Opinia Nr

z wyników przeprowadzonych oględzin - ekspertyzy urządzeń grzewczo-kominowych

w budynku przy ul. *Wyzwolenia* nr *14* w *Katowicach*
dotycząca urządzeń grzewczo-kominowych używanych przez *MBB Sp. z o.o.*
Biłk - Śródmieście

Opimia 05994

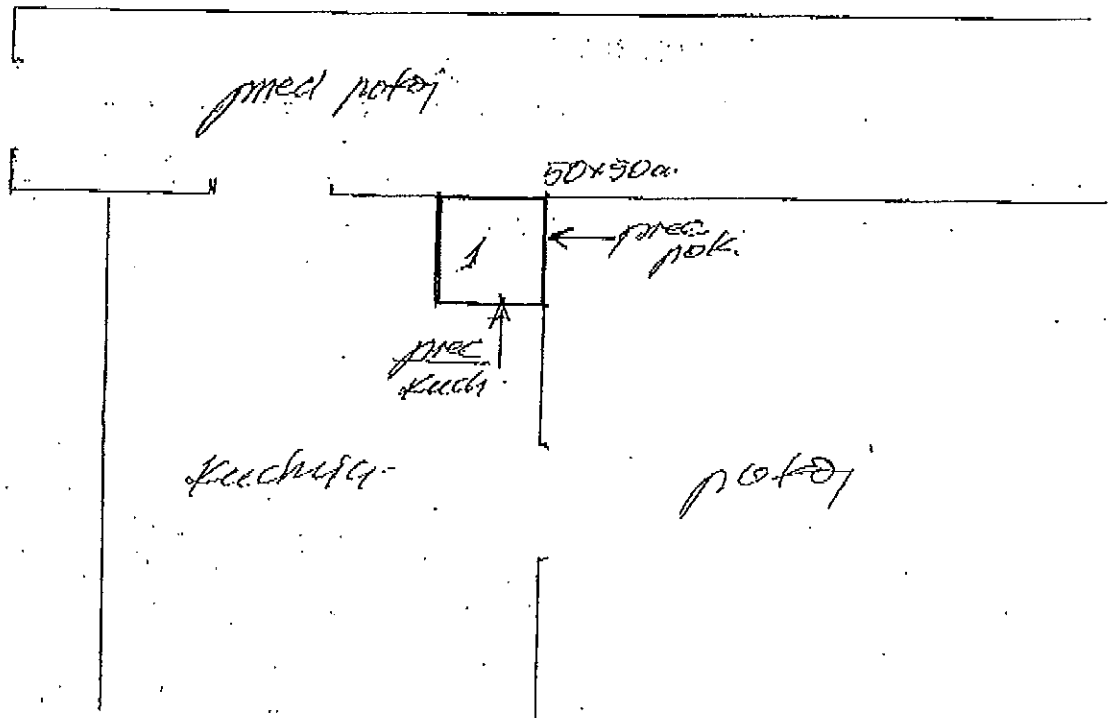
Przebieg funkcjonowania m. i. c. wzm. 50x50 cm
może być zagrożeniem dla bezpieczeństwa:
- pęka pnia w kuchni
- pęka pnia w pokoju.
Wymagana wymiana przewodów kominowych.
Należy zapewnić dopływ powietrza z zewnątrz.
